Raport z audytu dostępności architektonicznej

Szkoła Podstawowa w Czaplinku (ul. Wałecka)

Biblioteka Miejska, Filia Przedszkola Publicznego

wykonawcy audytu:
Jakub Podstawski

Załącznik 6 - przykładowe rozwiązanie toalety dla OzN

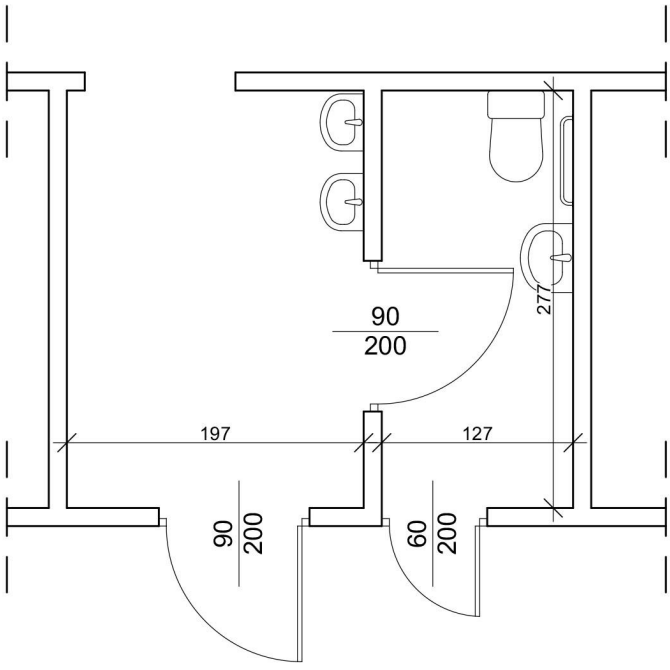
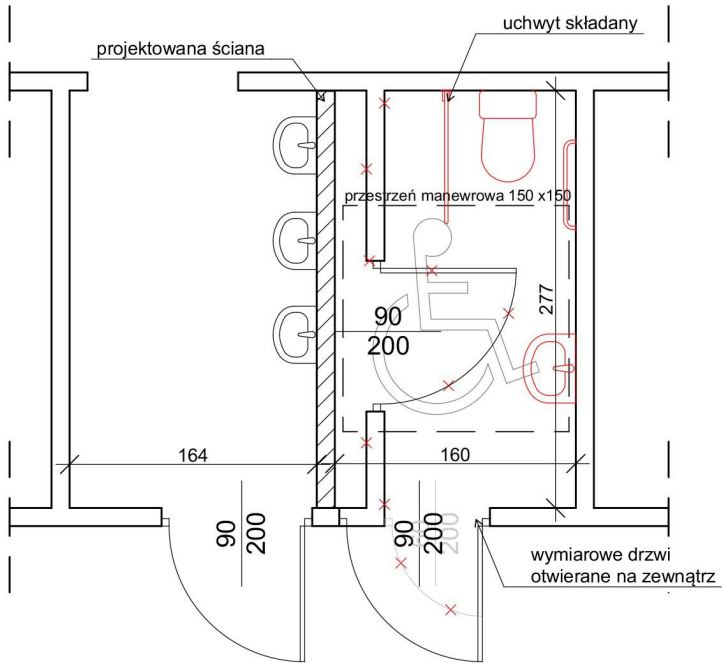
W toalecie nie jest zapewniona przestrzeń manewrowa o wymiarach 1,5x1,5m. Szerokość toalety wynosi 1,27m.

NIE SPEŁNIONE
Należy powiększyć toaletę do wymaganej szerokości. – Załącznik 6

Załącznik 3 - możliwość zastosowania podnośnika pionowego

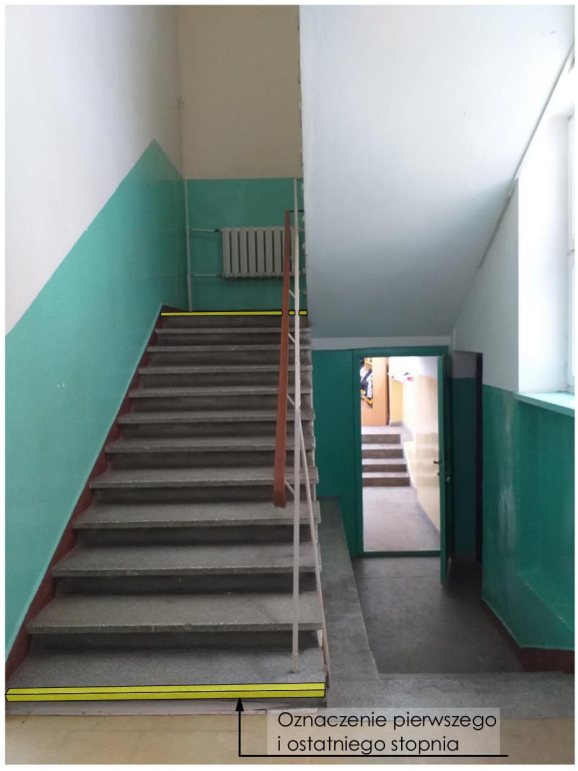
Brak oznaczenia fakturowego wejścia do obiektu. Przed wejściem głównym występuje bariera w postaci schodów zewnętrznych. Wejścia nie przystosowane dla osób poruszających się na wózku.

SPEŁNIONE Z UWAGAMI
Wejście główne nie jest przystosowane dla osób niepełnosprawnych. Usunąć tę barierę można za pomocą pochylni, podnośnika pionowego bądź w sposób alternatywny przy pomocy schodołazu. – Załącznik 3

Załącznik 4 - przykładowe rozwiązanie poszerzenia wiatrołapu

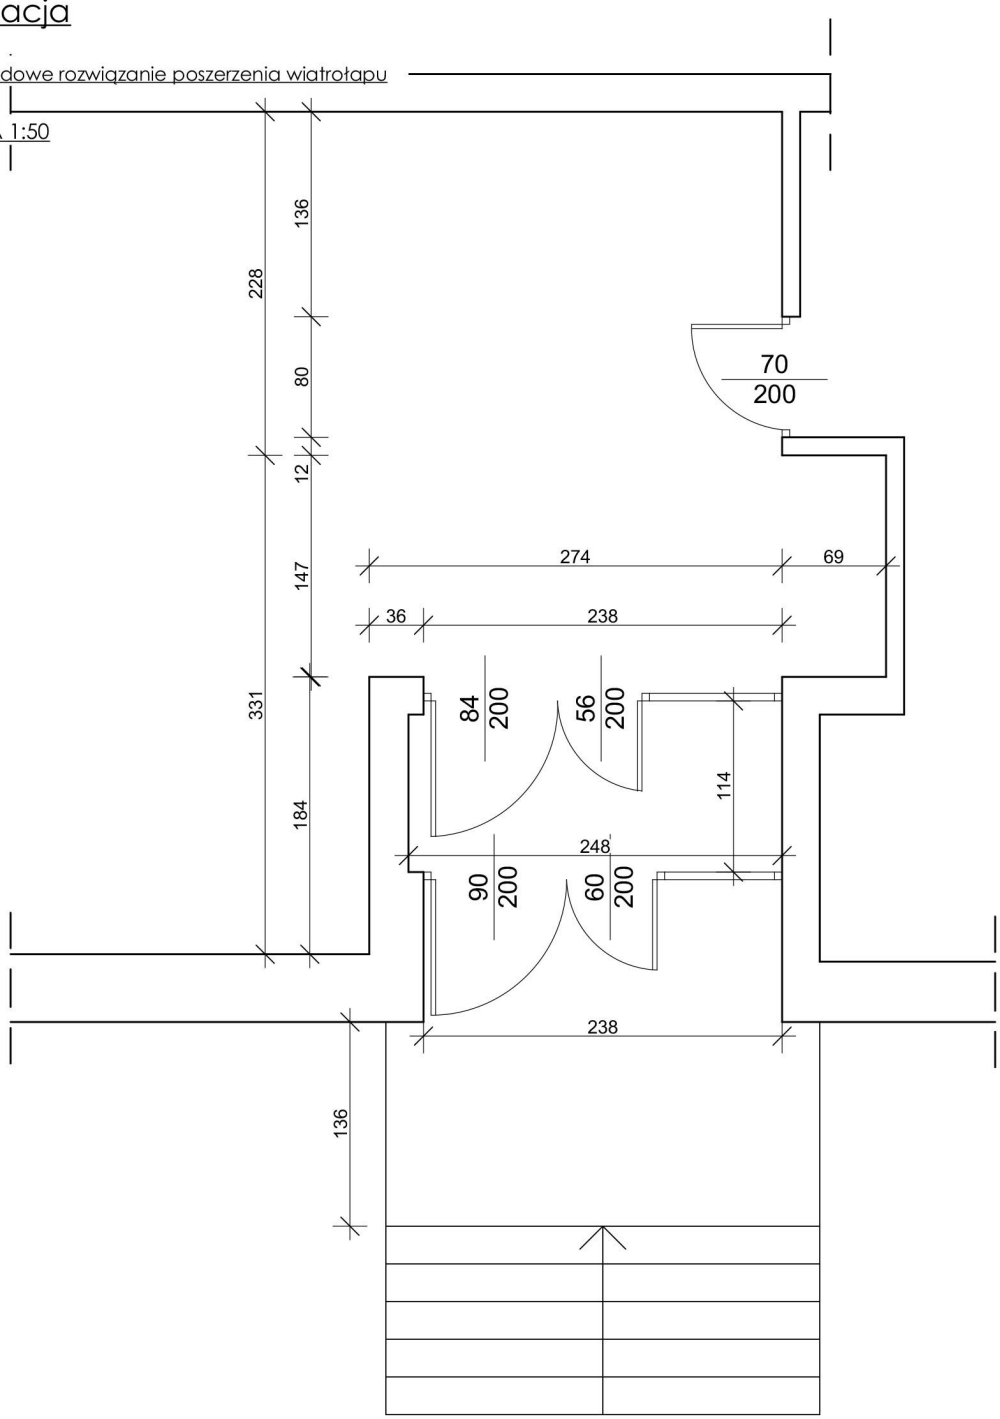
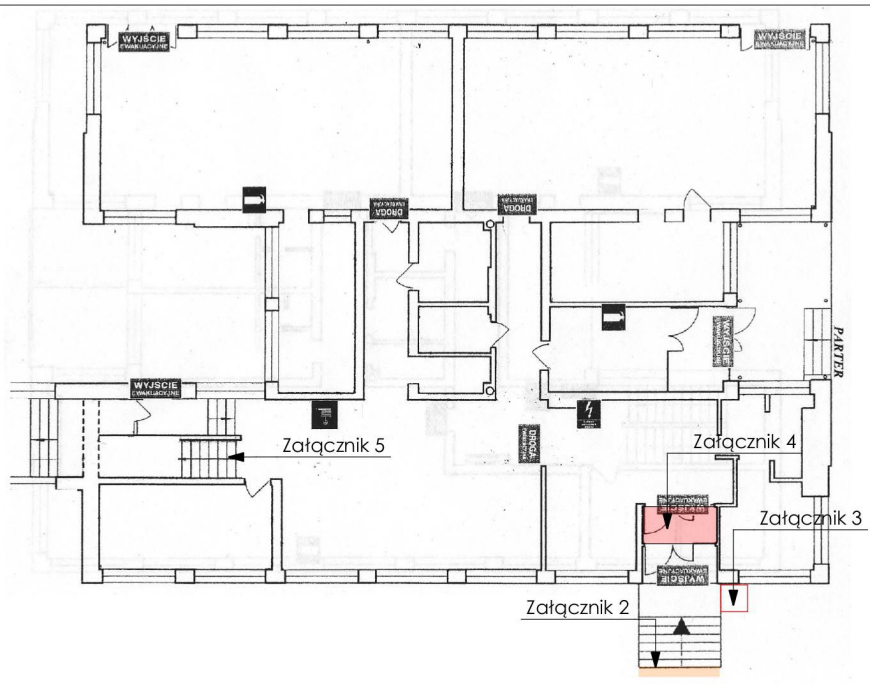
Powierzchnia przedsionka nie spełnia wymogów o długości min 150cm powiększonej o przestrzeń zajmowaną przez pola otwierania drzwi otwierających się na zewnątrz. Drzwi wejściowe spełniają warunek szerokości min 0,9 m i nie posiadają progu. Drzwi wewnętrzne nie spełniają wymogu minimalnej szerokości. Drzwi zewnętrzne posiadają samozamykacz.

NIE SPEŁNIONE
Progi w drzwiach wejściowych o wysokości 2cm należy wyprofilować. Samozamykacze wyregulować w taki sposób, aby nie stanowiły utrudnienia dla użytkowników budynku. Zalecane jest wyregulowanie drzwi w taki sposób, aby siła potrzebna do otwarcia drzwi nie przekraczała 25N. Zaleca się powiększenie przedsionka tak aby zapewnić minimalną przestrzeń manewrową 1,5m. – Załącznik 4
